SCHEDA ANALISI INTERVENTI – SCREENING

Titolo PROGETTO	ZSC IT 1331811 “MONTE CAUCASO” – PRATICA VINCA N. 28 – RICHIESTA SCREENING D’INCIDENZA PER “LAVORI DI RIPRISTINO E CONSOLIDAMENTO DELLA SCARPATA A MONTE DANNEGGIATA A SEGUITO DEGLI EVENTI DEL 26 – 27 FEBBRAIO 2024 SULLA SP 23 DELLA SCOGLINA”, IN COMUNE DI FAVALE DI MALVARO (GE) - RICHIEDENTE: CITTA' METROPOLITANA DI GENOVA - DIREZIONE TERRITORIO E MOBILITA'. COMUNICAZIONE DI AVVIO DEL PROCEDIMENTO AI SENSI DELL’ART. 8 DELLA LEGGE N. 241/1990 E SS.MM.II. E RICHIESTA SUPPORTO PER SCREENING DI INCIDENZA AD ARPAL EX L.R. 20/2006 E S.M.I.	
Tipologia P/P/I/A		Aree Naturali
Presenza di ZSC		SI
Presenza di ZPS		NO
Presenza di aree protette		NO
Presenza di elementi delle Rete Ecologica Regionale		NO

Descrizione dell’intervento

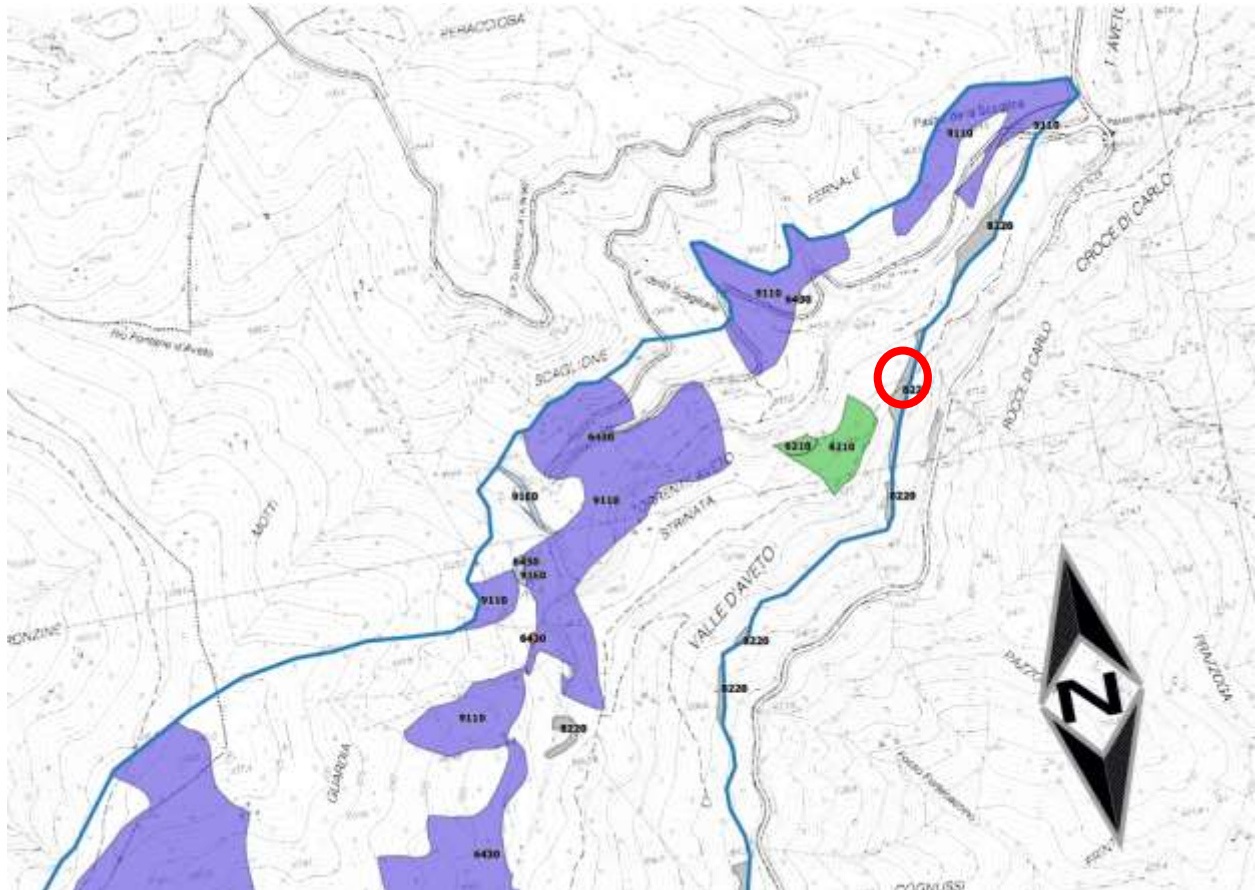
Il progetto prevede il disagggio della parete rocciosa e la posa di reti armate di versante fissate con barre di ancoraggio diam 24 mm e lunghezza 3,00.
